**Treść zapytania oraz wyjaśnienia dotyczące zapisów  
Specyfikacji Istotnych Warunków Zamówienia**

*Dotyczy: postępowania na **przebudowę ul. Brzozowej w Niekaninie** ogłoszonego dnia 01.04.2014 r. w  
Biuletynie Zamówień Publicznych pod nr 109460-2014*

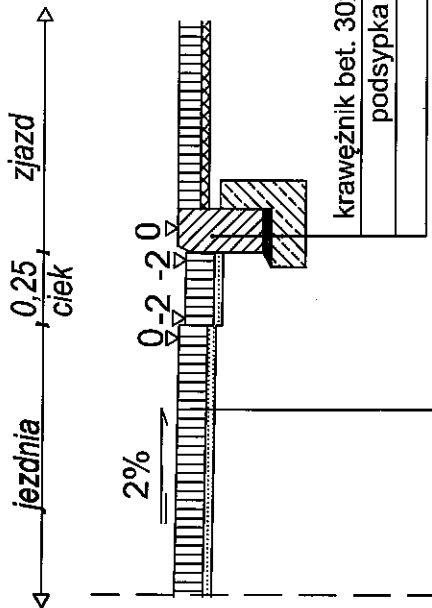
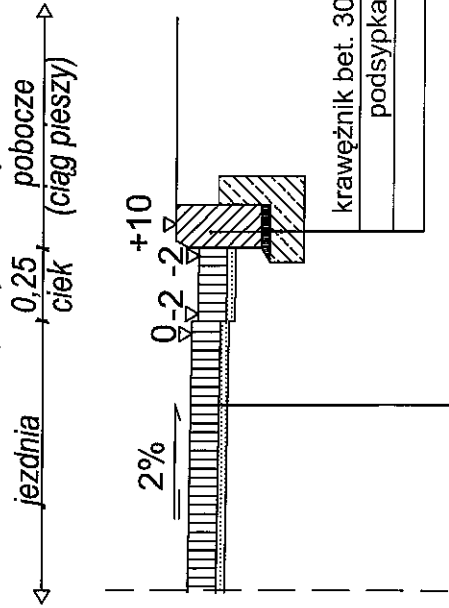
W załączeniu publikujemy rys nr 4a na którym pokazano ciek przykrawężnikowy. Ciek należy wykonać po jednej stronie drogi, po tej, po której zlokalizowany jest rów.
